COMUNE DI SANSEPOLCRO

V.05 - Variante al P.R.G. per il potenziamento dell'area di distribuzione carburante e della contigua area produttiva in località Ponte del Tevere

**Relazione di sintesi della
Valutazione Integrata**

1^a soluzione
 (senza doppia
 corsia x ≈ 45)

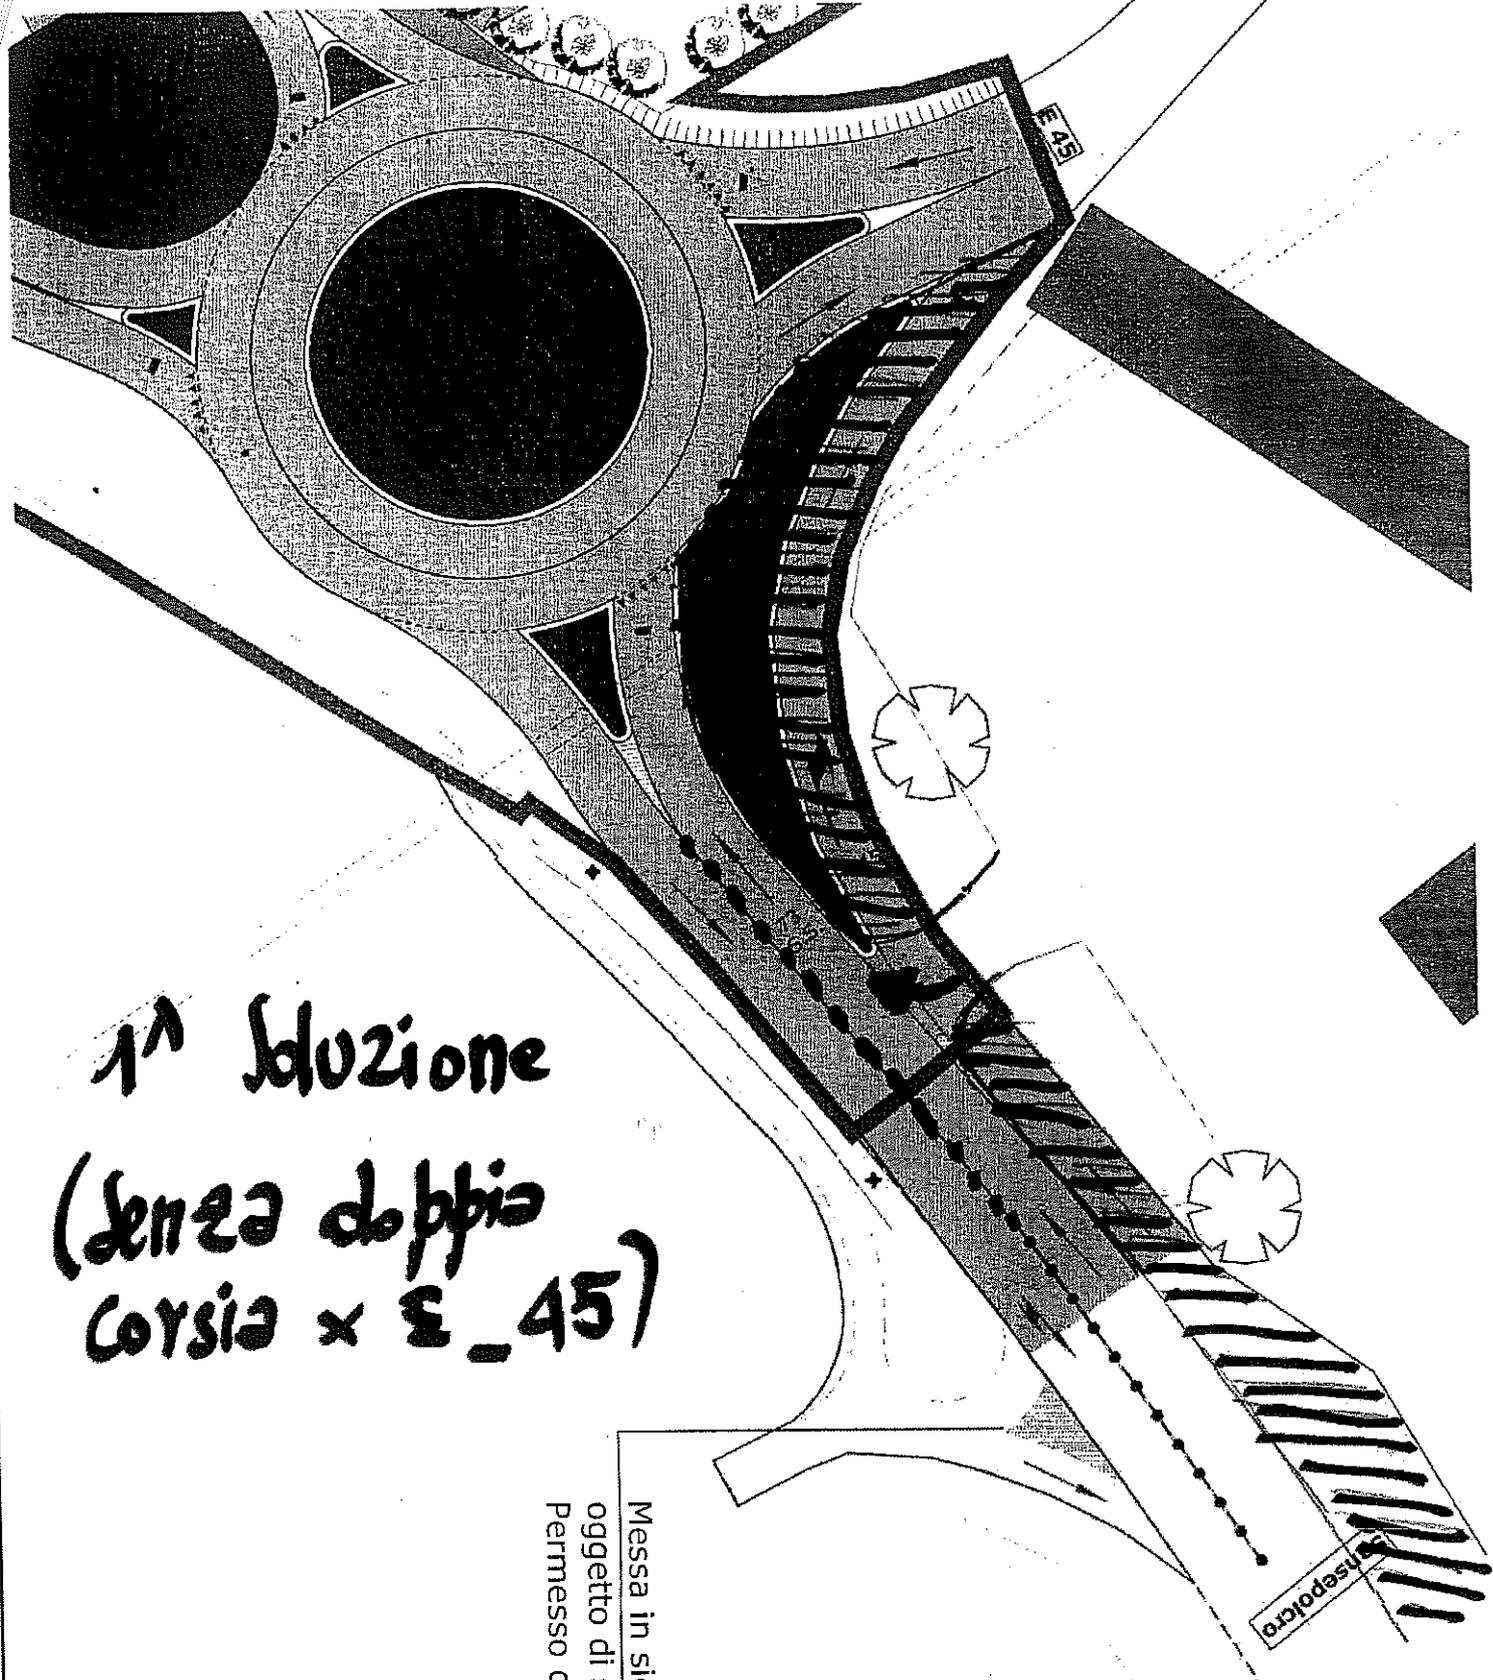
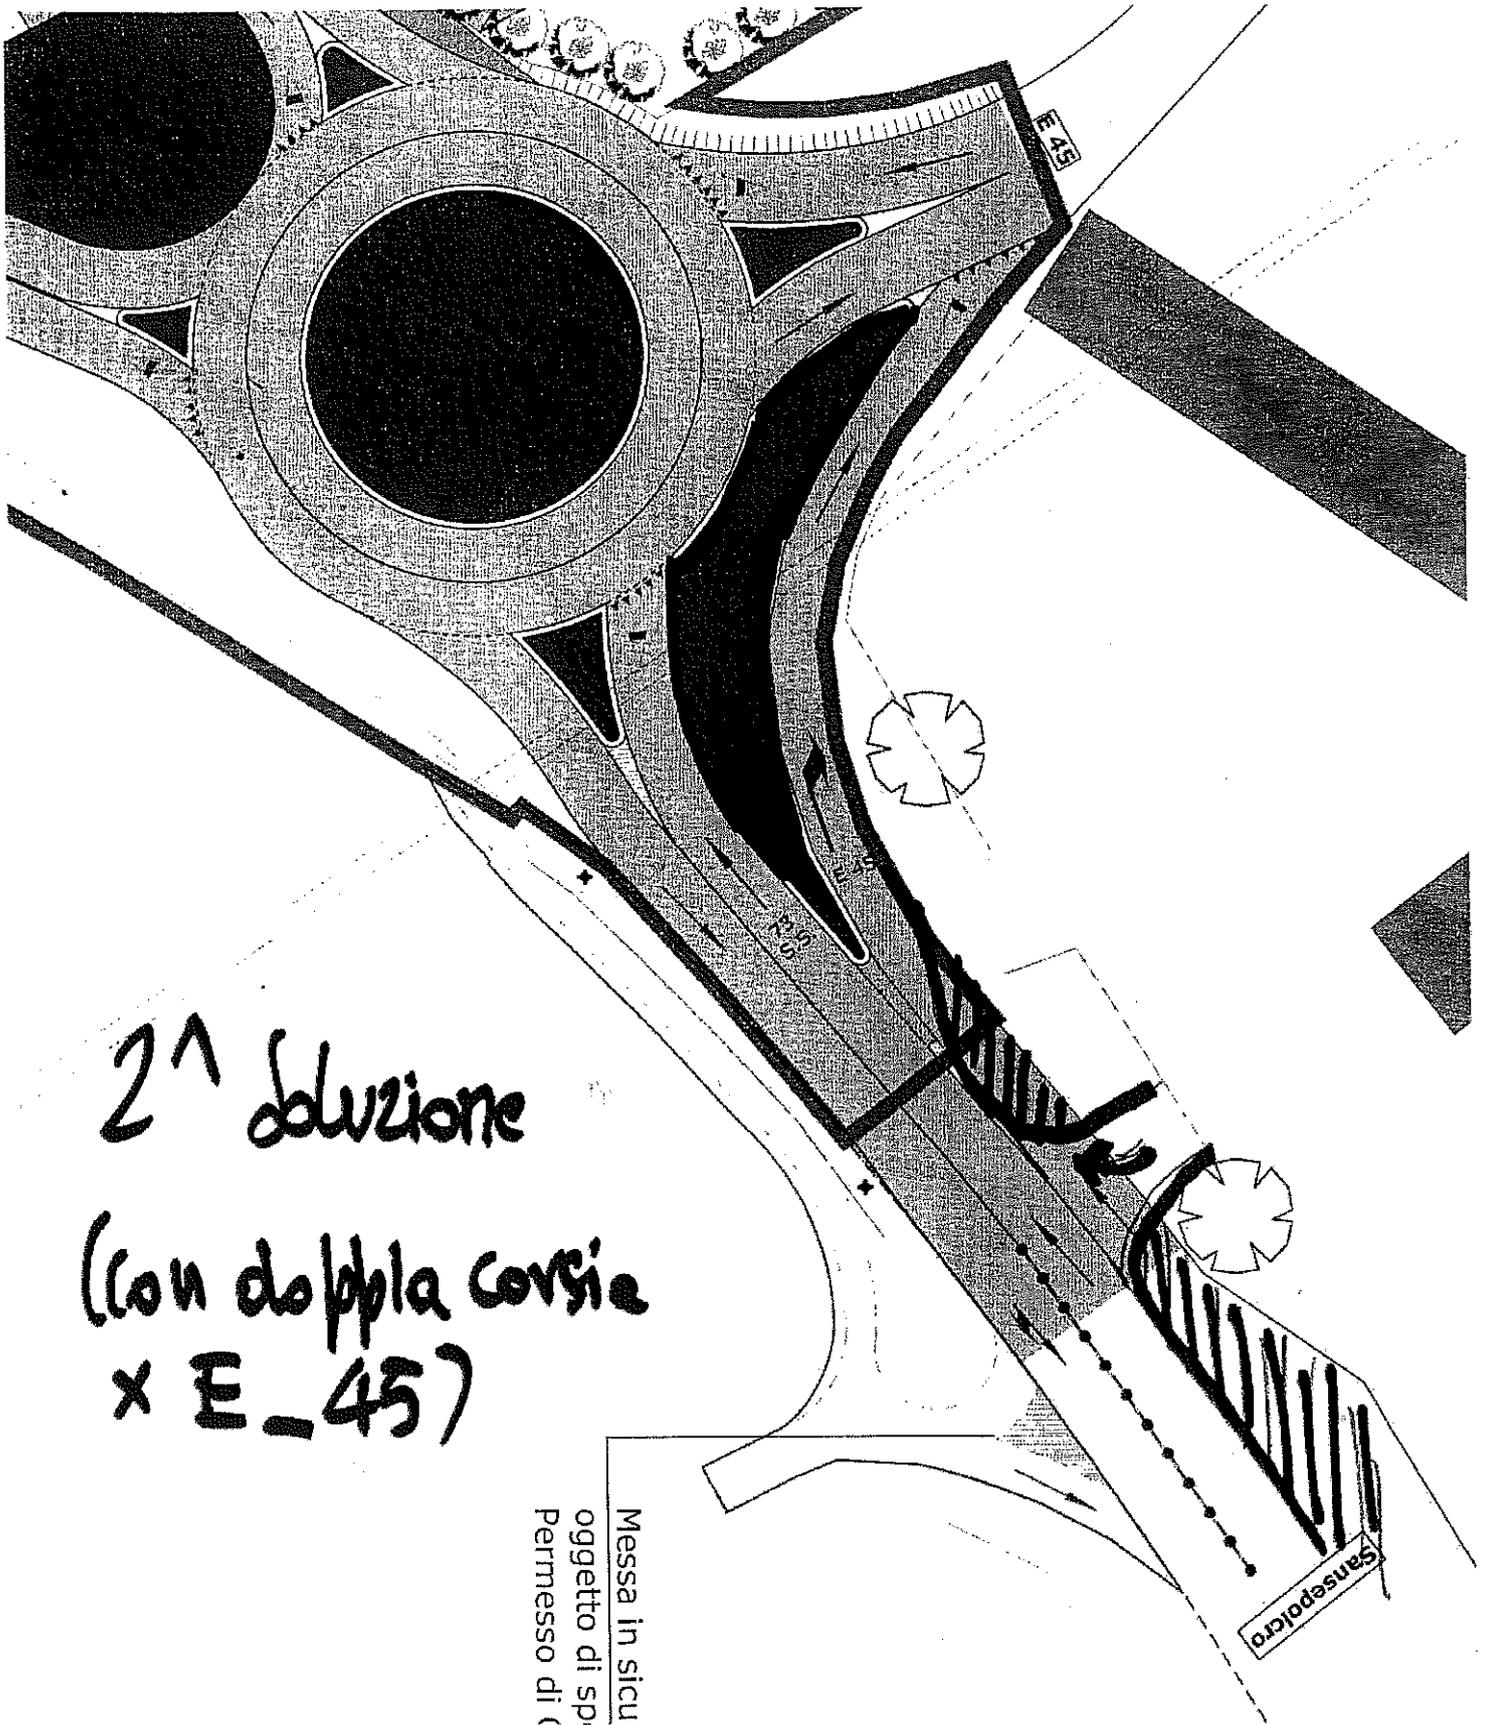
Gentile geom. Mauro Belli,
le invio in allegato due proposte alternative di modifica al disegno della viabilità relativa al Piano unitario Piccini oggetto della Conferenza dei Servizi dello scorso 19 marzo 2014.

In una soluzione si recepisce completamente quanto da lei richiesto per l'accesso alla rampa sud alla E45 mentre in un'altra si ripropone una soluzione migliorativa di quella già oggetto di analisi che conserva un doppio accesso da chi proviene da Sansepolcro verso la direzione Città di Castello della E45 che ci permetterebbe di non mandare tutto il traffico in uscita da Sansepolcro sulla rotatoria escludendo quello per Città di Castello; ciò parrebbe vantaggioso per evitare ingorghi per il traffico in uscita da Sansepolcro verso le frazioni di Gricignano e Santa Fiora e soprattutto verso Arezzo. Se può mi invii il suo nuovo parere.

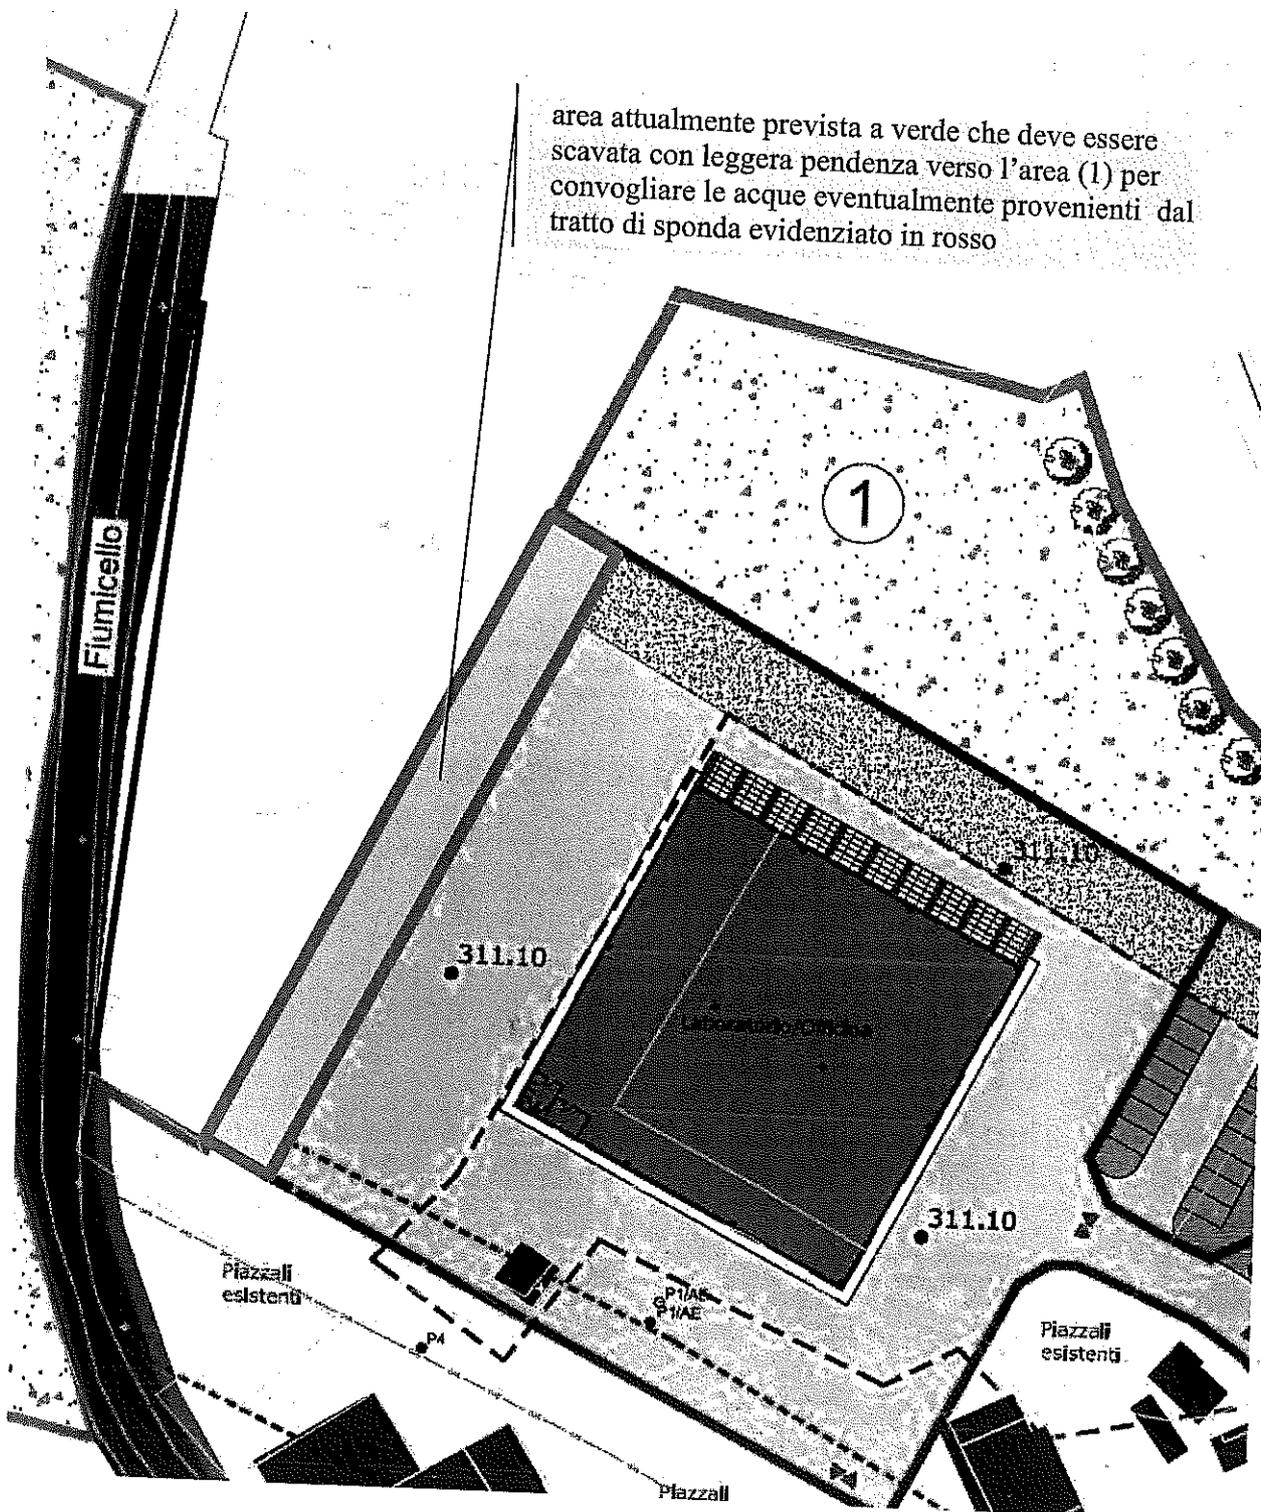
Con la presente si trasmette in allegato la proposta di modifica al progetto in oggetto, relativa all'ampliamento dell'area di scavo, formulata al fine di superare le criticità segnalate nel parere del Genio Civile a noi pervenuto in data 11/03/2014 (nostro protocollo generale n. 4104).

Si chiede quindi di formulare eventualmente un nuovo parere sulla proposta di modifica trasmessa.

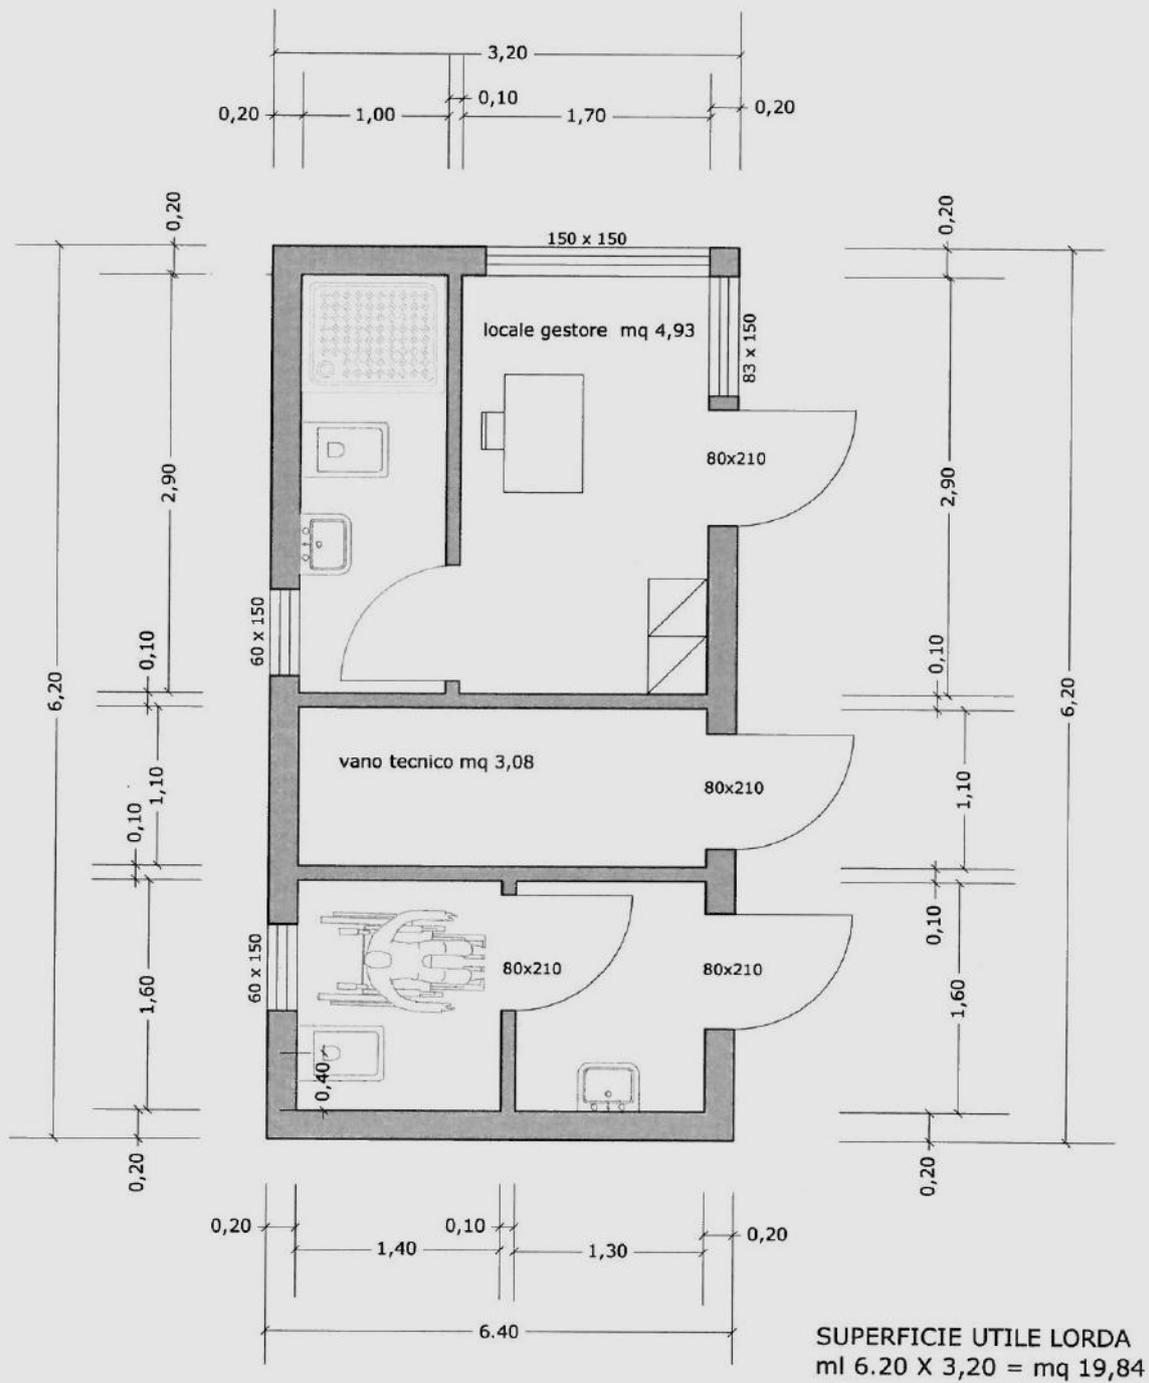
Si ritiene il locale con superficie di 8 mq, a servizio del gestore/operatori, insufficiente.

Pur essendo un ampliamento, la struttura è da considerare a se stante, poiché priva di un collegamento diretto con il fabbricato della parte opposta alla strada.

Nella struttura, a servizio del distributore, deve essere previsto un locale per gli addetti con spogliatoio (punto 1-12 allegato n° 4 del D. Lgs 81 2008), un servizio igienico con doccia ed antibagno, per gli addetti, accessibile dall'interno (punto 1-13 e 1-13-2 e 1-13-3 allegato n° 4 del D. Lgs 81 2008), un locale tecnico, che fornisca una adeguata protezione e manutenzione, per la collocazione della parte impiantistica e un servizio igienico con antibagno per gli utenti.

Schema del nuovo locale gestore + servizi

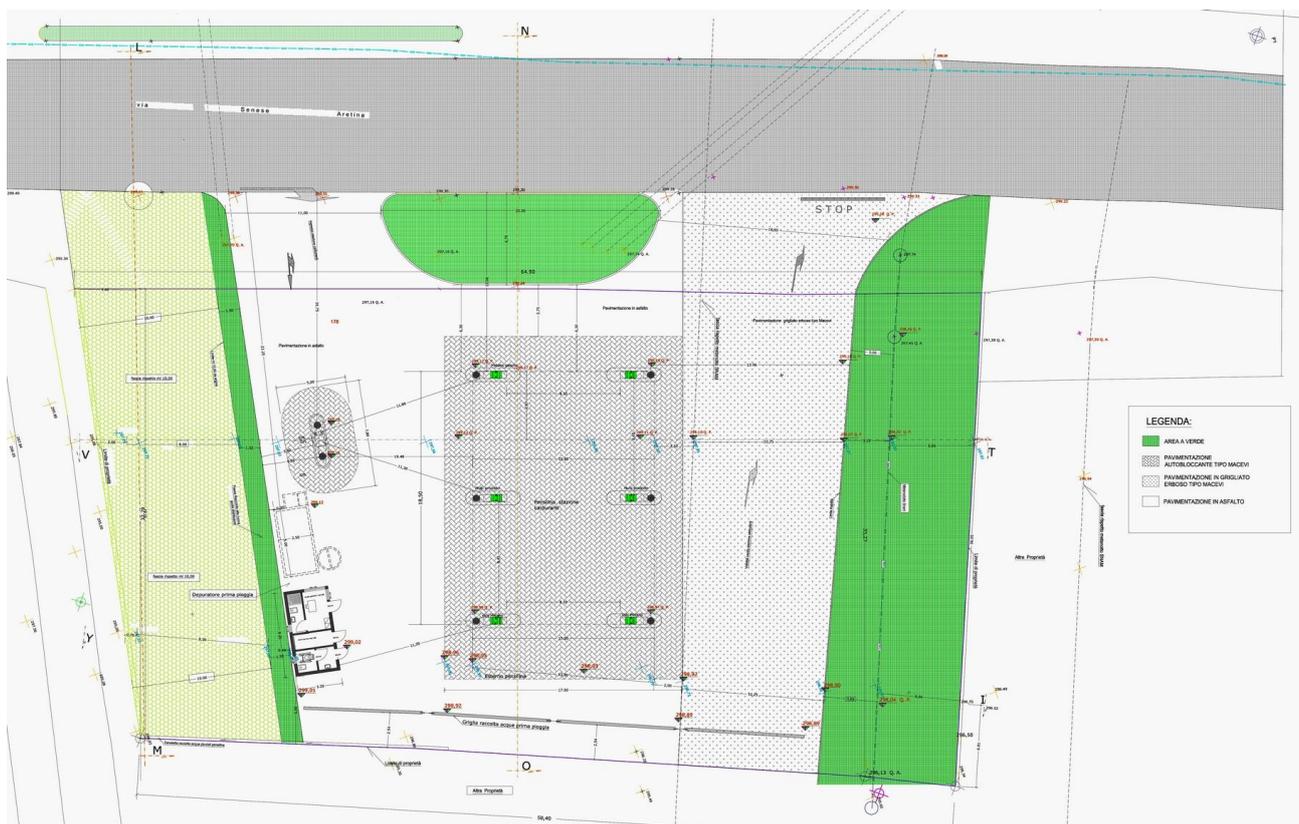
Lo schema di cui sopra, progettato e disegnato con dimensioni assolutamente "minime" ha una superficie utile lorda di 19,84 mq. e può inserirsi senza particolari problemi ambientali nell'area di "distribuzione carburanti" di cui allo schema planimetrico sotto-riportato.

che le Norme Tecniche di Attuazione della specifica Variante al PRG V_05 vengano modificate all'art. 52_bis, per l'area F.1.2 (*quella del distributore in ampliamento!*) prevedendo la possibilità di realizzare in luogo di un "volume per servizi igienici riservato al personale per una superficie massima di 8 mq" un "volume per addetti con spogliatoio e relativi servizi, un locale tecnico ed un servizio igienico con antibagno per gli utenti, per una superficie utile lorda massima di 22 mq".
